Parecer da Comissão de Avaliação

Alteração ao Loteamento do Parque de Santa Cruz

Aquaterra Masterplan

Processo de AIA nº 1399/2019

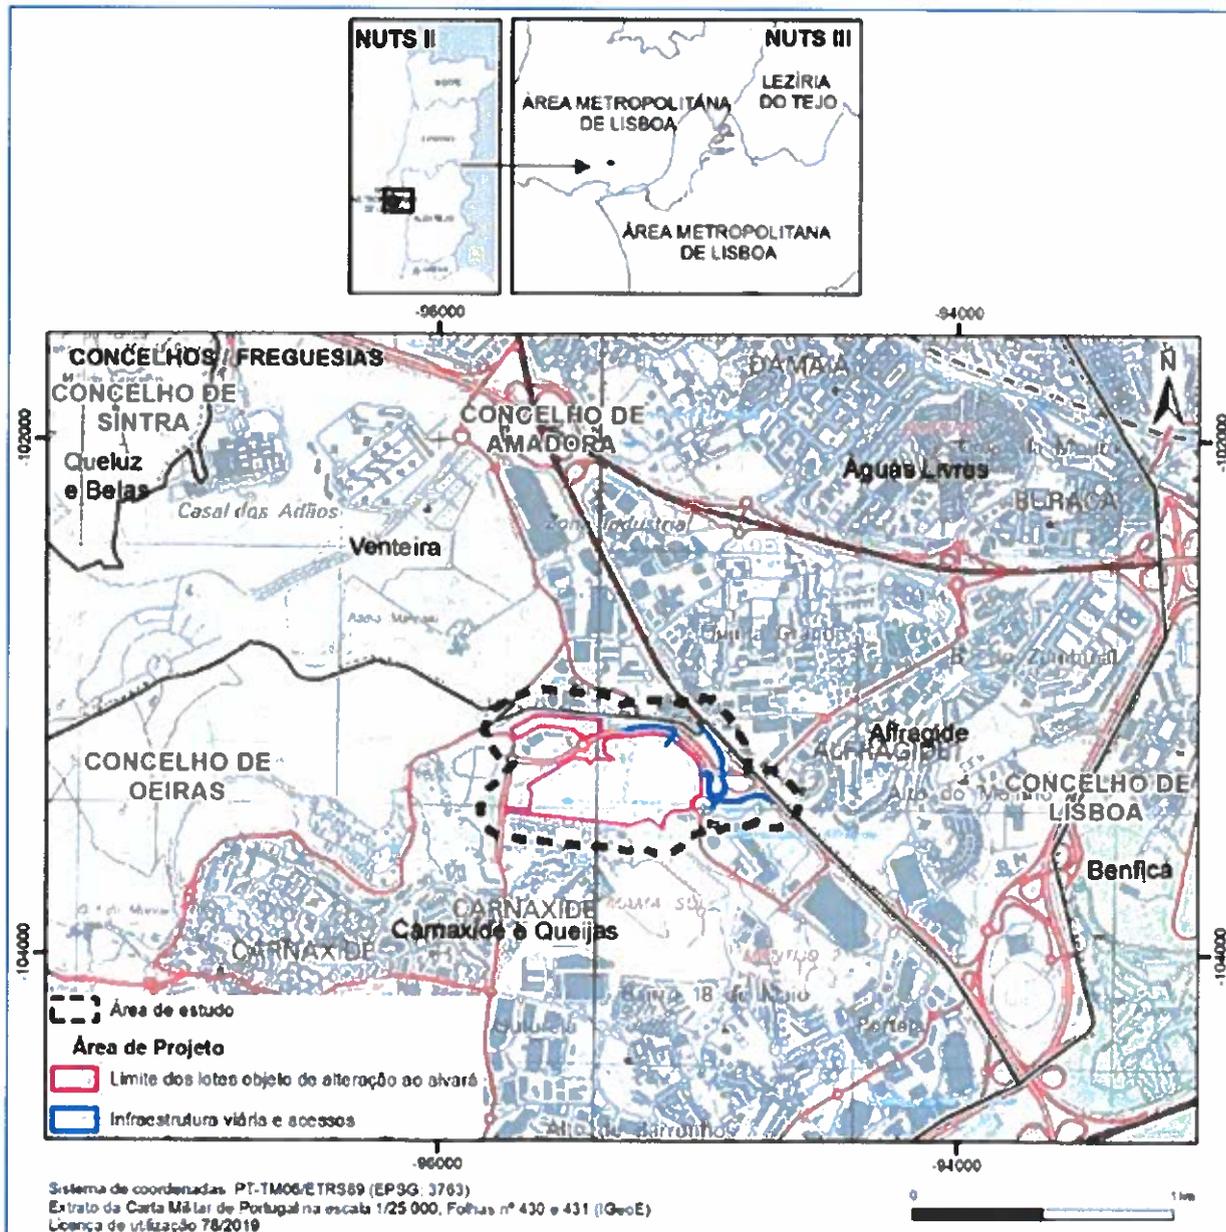
25. Desenvolver o projeto de execução, reconfigurando a disposição da localização do lago com 3 níveis e dos campos desportivos, para que não afetem o Aqueduto das Francesas (Monumento Nacional), não sobrepondo designadamente ao mesmo.
